DOCUMENTO DE RESPUESTA A NOTA DRCC-639-2025

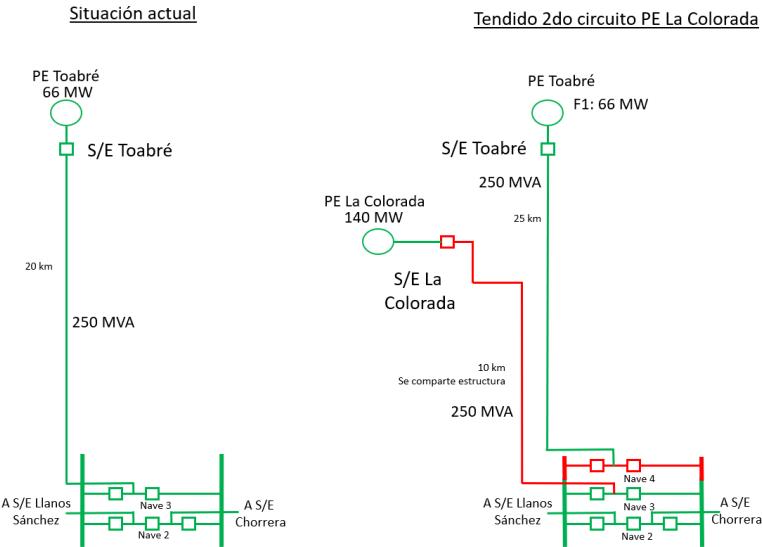
- b. Presentar y ampliar descripción en base a lo establecido en la Resolución AN No. 18584 – Elec, Panamá 31 de julio de 2023 por la cual se resuelve el arbitraje interpuesto por la empresa SANTA CRUZ WIND, S.A. y UKA PARQUE EÓLICO LA COLORADA, S.A. contra la empresa PARQUE EÓLICO TOABRÉ, S.A. y la EMPRESA DE TRANSMISIÓN ELECTRICA, S.A. (ETESA); específicamente en el Resuelve segundo, que indica lo siguiente, iii. En la subestación Antón IV, la empresa construirá la Nave 4 con las mismas características técnicas de las naves 2 y3 existentes. Debido a la disposición geográfica de los circuitos que llegan a la subestación Anton IV, la nave 4 será utilizada por la empresa Parque Eólico Toabré, S.A. y en contraprestación esta última cederá la posición de la nave 3 a la Empresa UKA Parque Eólico La Colorada, S.A.

R/. Lo descrito anteriormente se presenta de manera esquemática en la siguiente figura, donde se destaca con color rojo las obras de transmisión que debe construir el PE La Colorada.

Según lo señalado, para realizar la conexión del Parque Eólico La Colorada, se debe construir la nave 4 en la S/E Antón IV. Para evitar el cruce de los conductores de los dos circuitos, cuando la nave 4 esté construida, se debe desconectar el circuito 1 (Toabré – Antón IV) de la nave 3 y conectarlo en la nave 4; y posteriormente realizar la conexión del circuito 2 (La Colorada – Antón IV) en la nave 3.

Figura 2 Sitios de Muestreos de agua

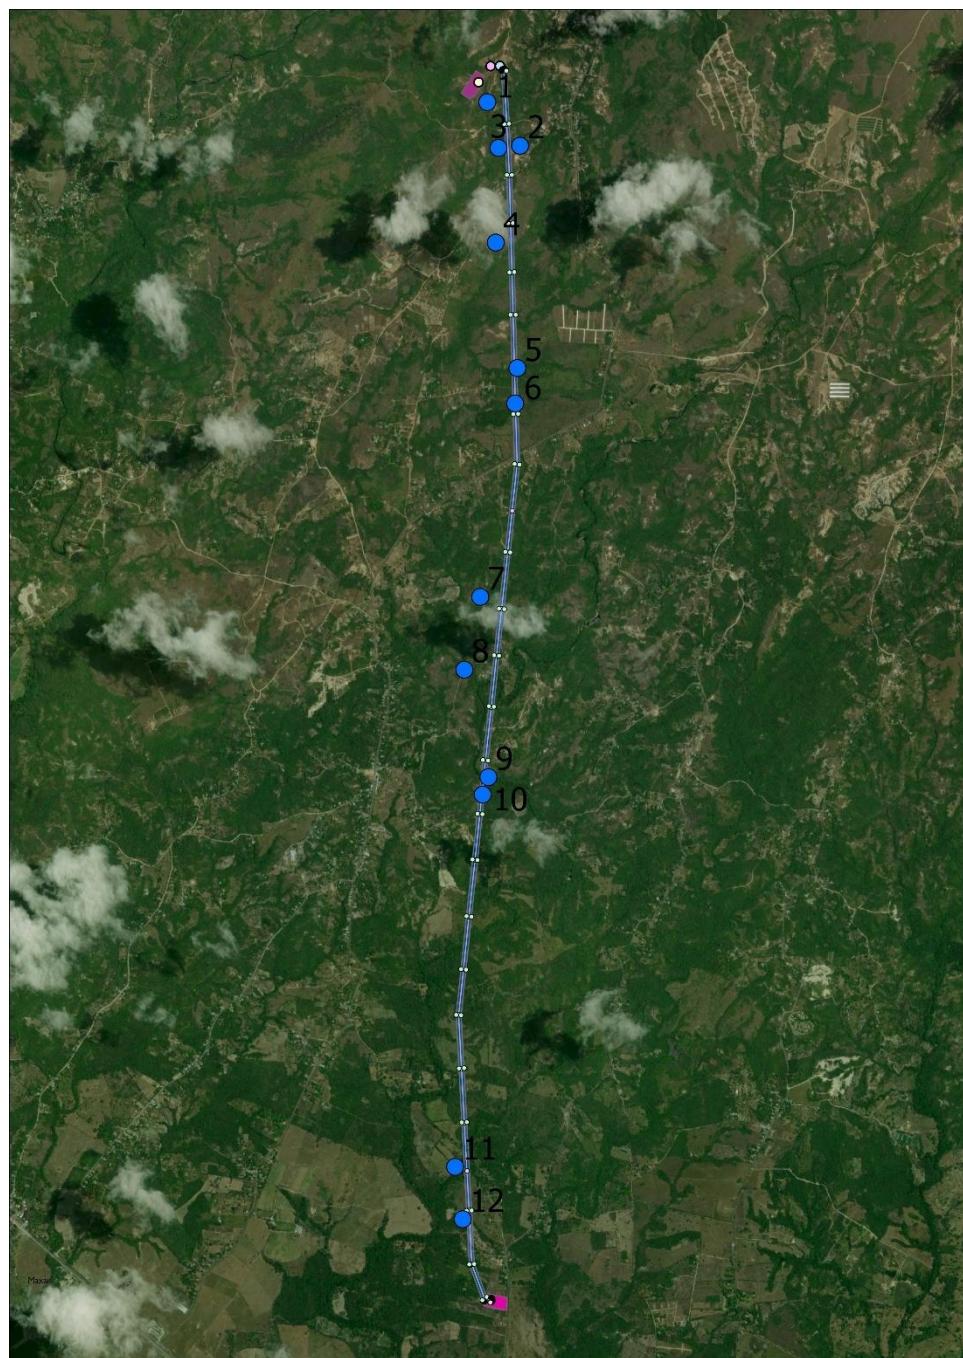
5. En el sub punto 5.6.1. Calidad de aguas superficiales describe que realizaron análisis de calidad de agua 12 corrientes o afluente y adjunta Tabla 5-2 Coordenadas (WGS84, H 17) de sitios de muestreo de agua superficial. Por lo que se solicita identificar los nombres de las fuentes de agua superficial a los que corresponde las muestras.

R. A continuación se presenta la tabla en la cual se indican los nombres de los cuerpos de agua muestreados.

En la siguiente figura se ilustra los puntos muestreados a lo largo del alineamiento de la LAT.

Figura 3 Cantidad de Personas que tienen conocimiento sobre el proyecto

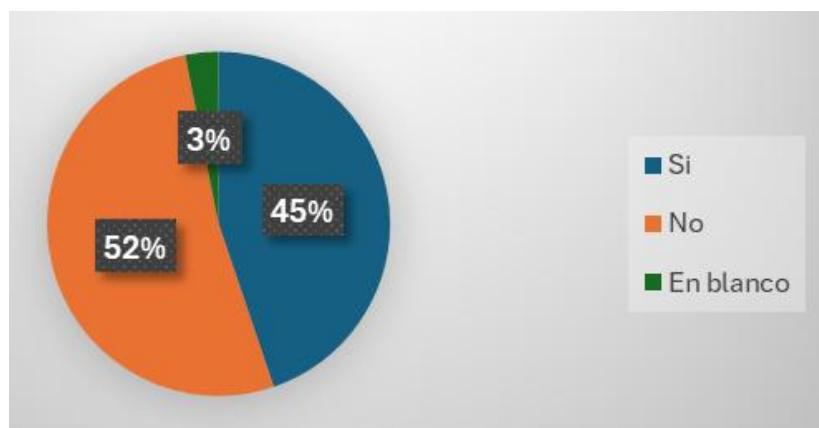
6. Dentro del punto 7.2 Percepción local sobre la actividad, se solicita revisar y unificar la descripción de la gráfica vs los porcentajes indicados como resultado

a la cantidad de personas que tienen conocimiento sobre el proyecto (pág. 119), ya que no coinciden los datos.

R/. La grafica presentada en la página 119 del EsIA contiene la información correcta, el error se produjo en la descripción de la gráfica. Por lo tanto, se presenta nuevamente la gráfica sobre la cantidad de personas que tienen conocimiento sobre el proyecto y se corrige la descripción presentada en el EsIA.

En la figura 2 se puede observar que el 45 % de los encuestados (43 personas) manifestó conocer sobre el proyecto, mientras un 52 % declaro no conocer sobre el proyecto objeto de este EsIA (50 personas) y un 3 % decidió dejar esa pregunta en blanco (3 personas).
